"Bryghusgrunden" - Supplerende høring om forslag til lokalplan og kommuneplantillæg

Forslag til ændringer i projektet

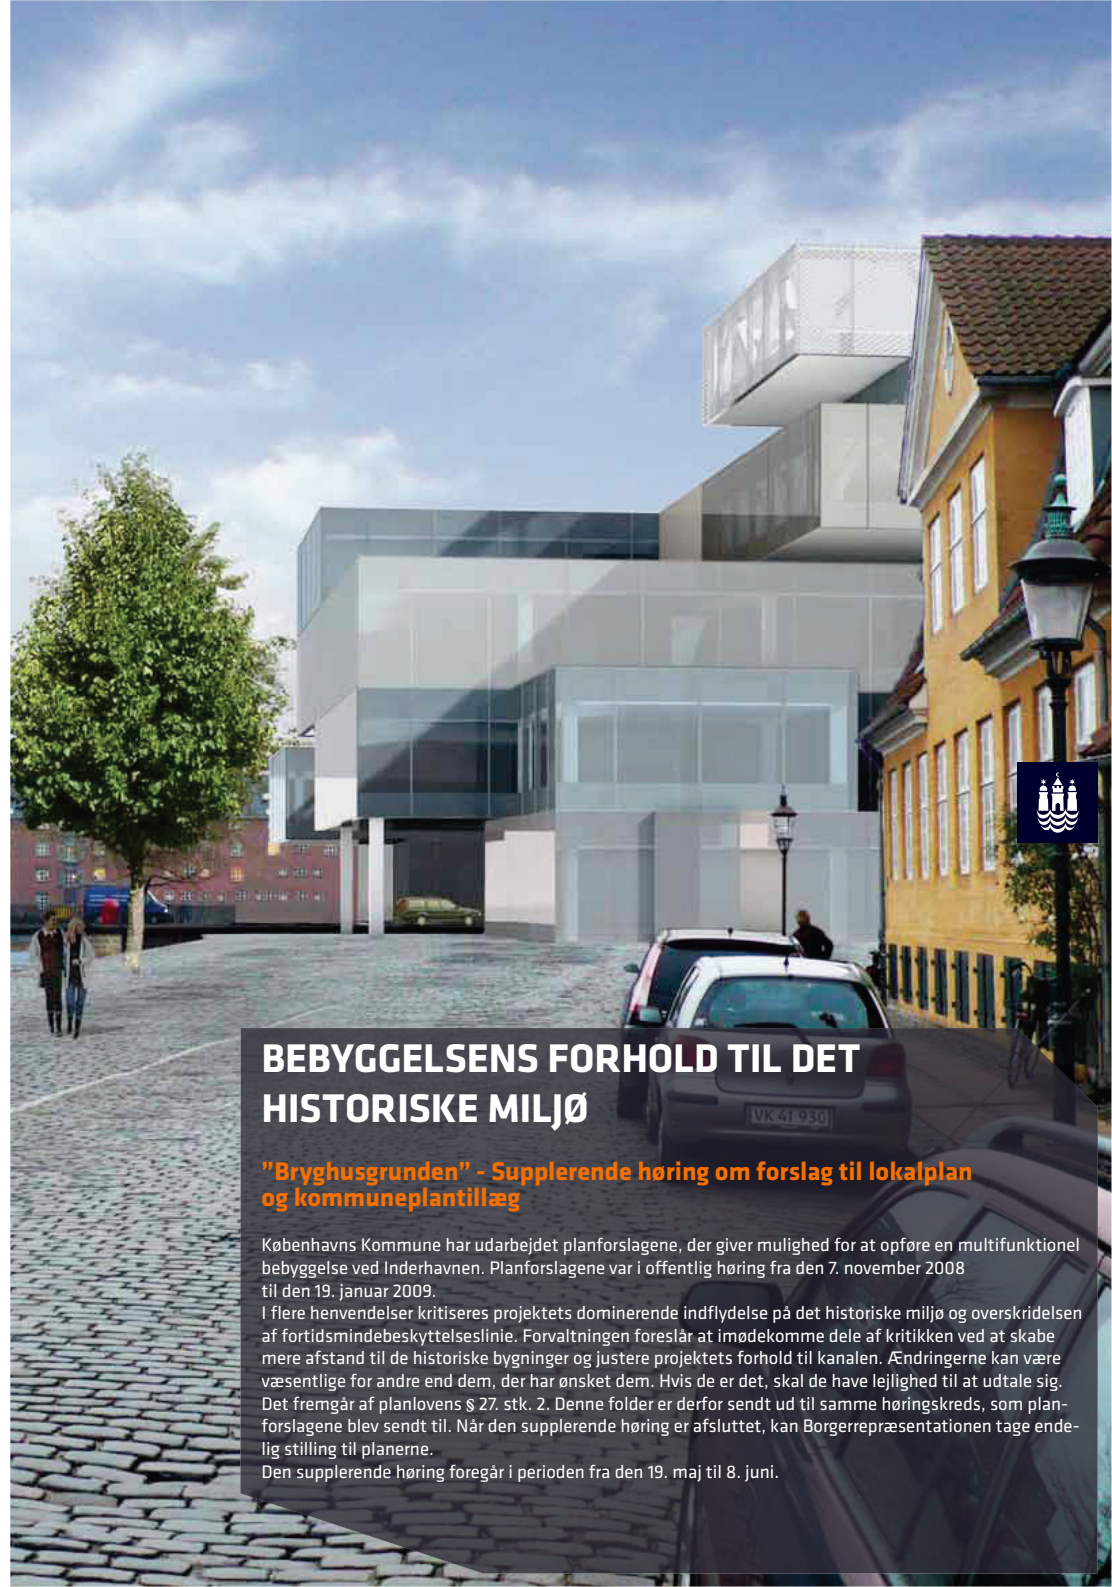
21. marts kl. 9.00 - Før

21. marts kl. 9.00 - Efter

21. marts kl. 11.30 - Før

21. marts kl. 11.30 - Efter

Efter bebyggelsens flytning kan ses en forbedring af solforholdene på bypladsen om formiddagen
